OGGETTO: CUP 8046 - Procedura di VIA per il progetto di "Rifunionalizzazione del collettore Lignara nel comune di Eboli (SA)" - Conferenza di Servizi ai sensi dell'art. 14, comma 4 della L. 241/1990. Ottemperanza Ordinanza n. 66/2019 del TAR Salerno. Verbale della Conferenza redatto nella seduta del 17/10/2019.

il progetto di "Rifunzionalizzazione del collettore Lignara nel comune di Eboli (SA)" riguarda le opere necessarie per la rifunzionalizzazione del canale ed in particolare l'adeguamento della sezione idraulica dell'esistente Collettore di Bonifica Acque Alte Lignara, per il tratto compreso tra la foce nel Sele ed il colatore uno, denominato Zio Cacchio, per uno sviluppo di 4.945,00 m. In estrema sintesi il progetto prevede: l'ampliamento con adeguamento della sezione idraulica del collettore, per il tratto sinteticamente descritto; il completo rifacimento del colatore, prevedendo l'ampliamento della sezione oltre che il riposizionamento planimetrico dello stesso; la creazione nell'area della confluenza tra il collettore e il colatore uno di un bacino di laminazione del colatore Silos;

Stato di Fatto e progetto precedente: Immissione nel fiume Sele

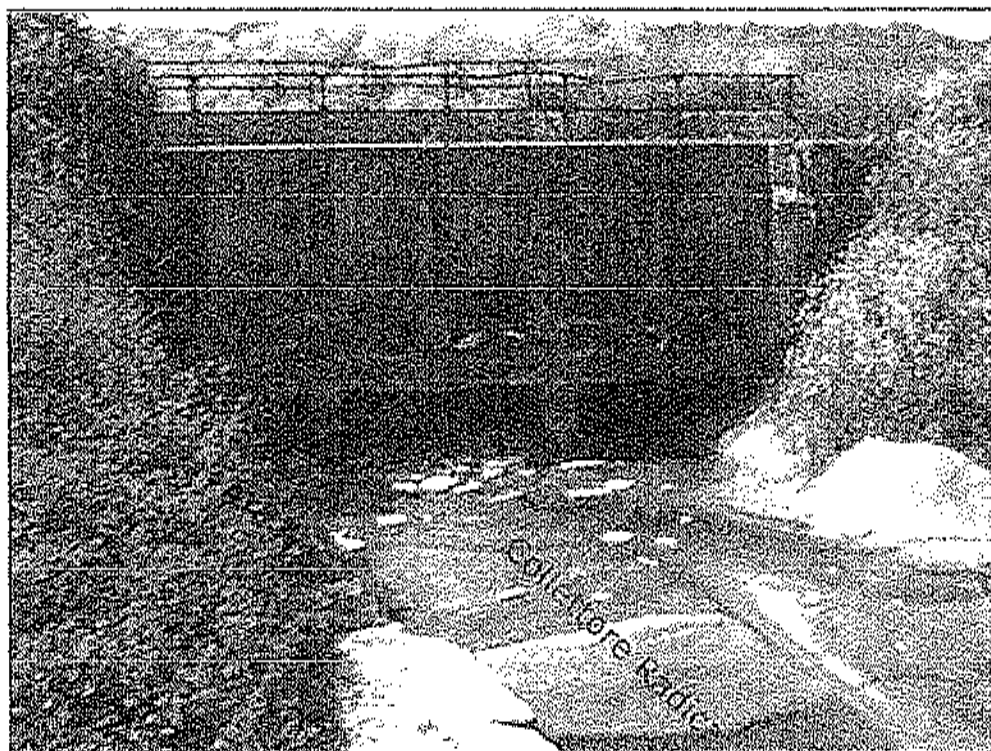
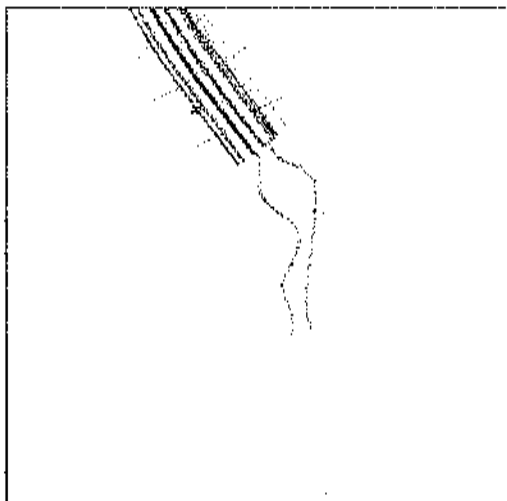
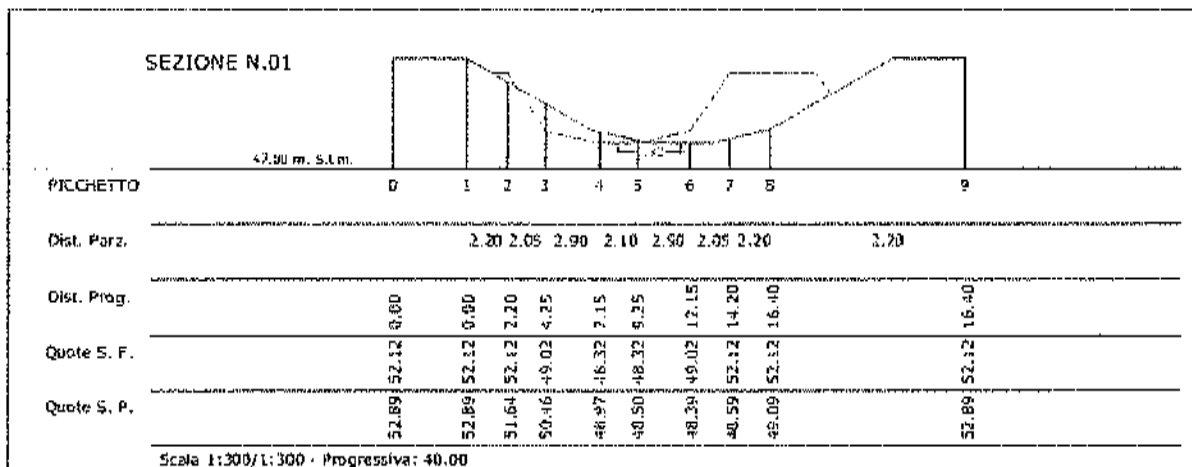
- modalità di innesto del nuovo canale nel fiume Sele, attesa la presenza del canale Radica parallelo al fiume in destra orografica, e sua rappresentazione grafica;

Stato di Progetto: Immissione nel fiume Sele

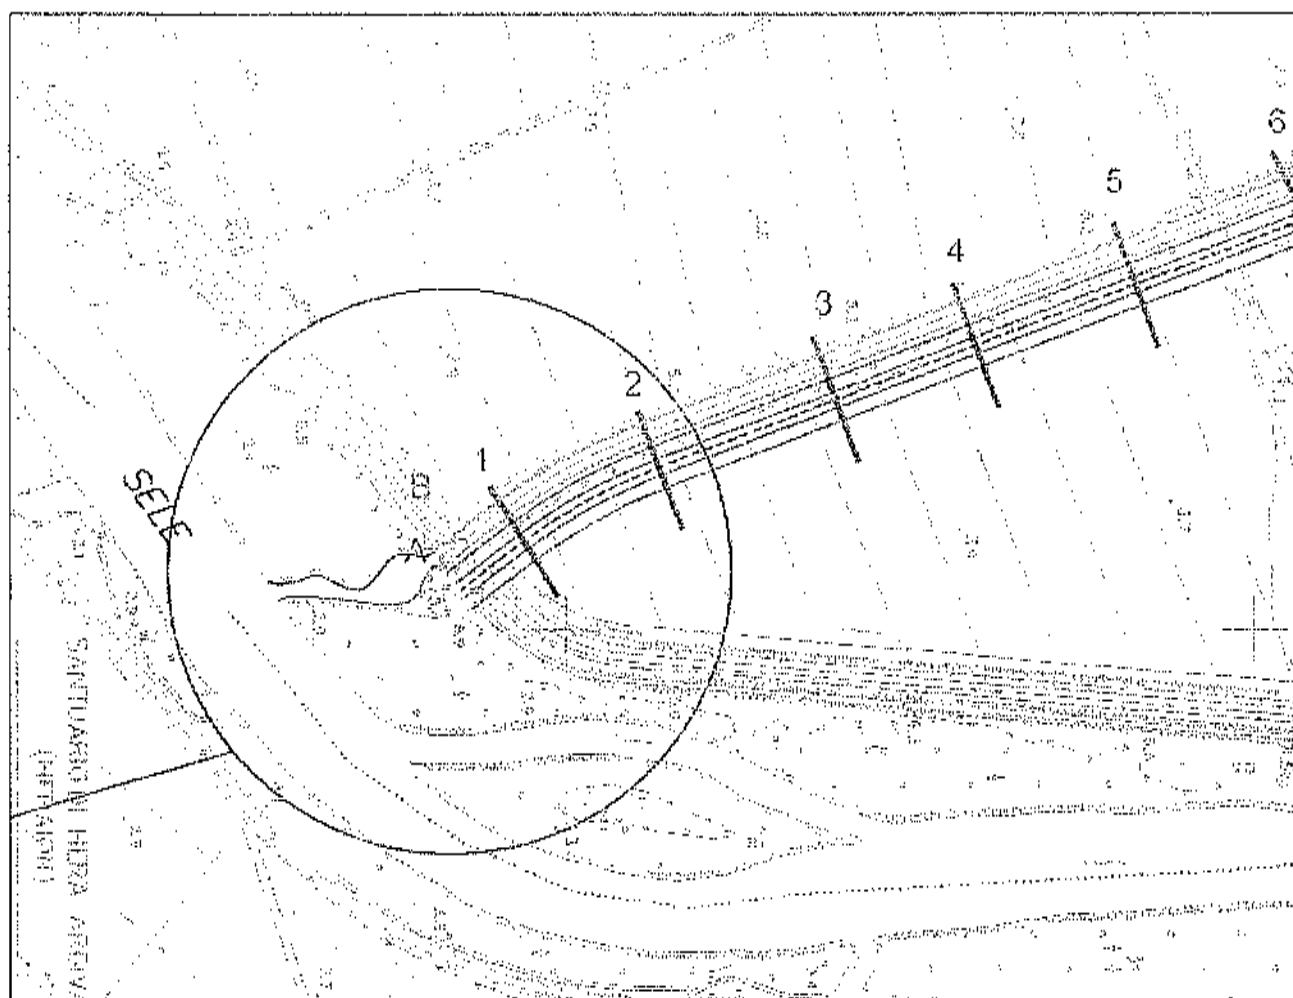
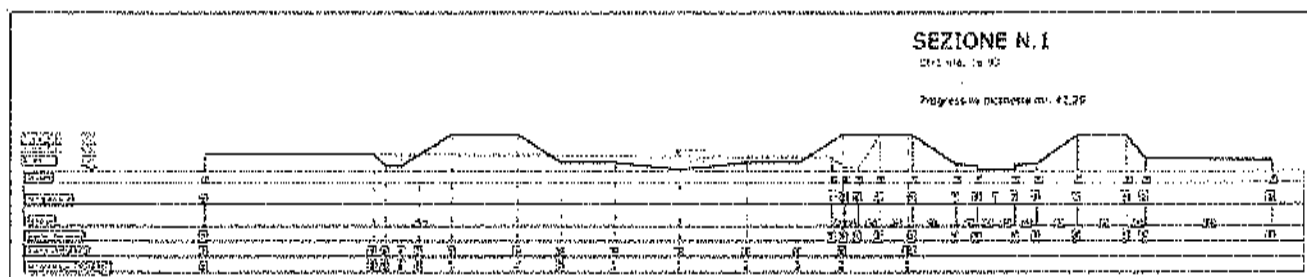
Tanto premesso, dalla documentazione integrativa si rileva che le modifiche apportate hanno riguardato esclusivamente
una diversa soluzione tecnica per la realizzazione dell'opera di sbocco del canale Lignara nel fiume Sele.

In particolare, la nuova soluzione ha previsto il raccordo planimetrico dell'asse dei due canali (esistente e di progetto) e
la confluenza del nuovo canale in quello esistente ubicato poco a monte dell'attuale tratto terminale di scarico,
eliminando le originarie interferenze con l'argine in destra idraulica del fiume Sele e con le opere ed i manufatti
esistenti (canale Radica e “chivvicotto”), dal momento che l'opera di sbocco esistente non sarà interessata da alcun
intervento.

La nuova soluzione progettuale ipotizzata elimina completamente lo sbocco del nuovo canale nel fiume Sele come sopra illustrato lasciando inalterata l'attuale opera di sbocco del Canale Lignara che risulta interessata, ora, dal maggiore apporto idrico della nuova inalveazione confluyente nel canale esistente immediatamente a monte della suddetta opera di immissione nel corso d'acqua.

In tal modo si lasciano inalterate le condizioni di rischio idraulico attualmente presenti nell'area così come pure confermato dalla lettura dell'elaborato "REL.01 - Relazione Tecnica" a firma dell'ing. Vincenzo Napoli.
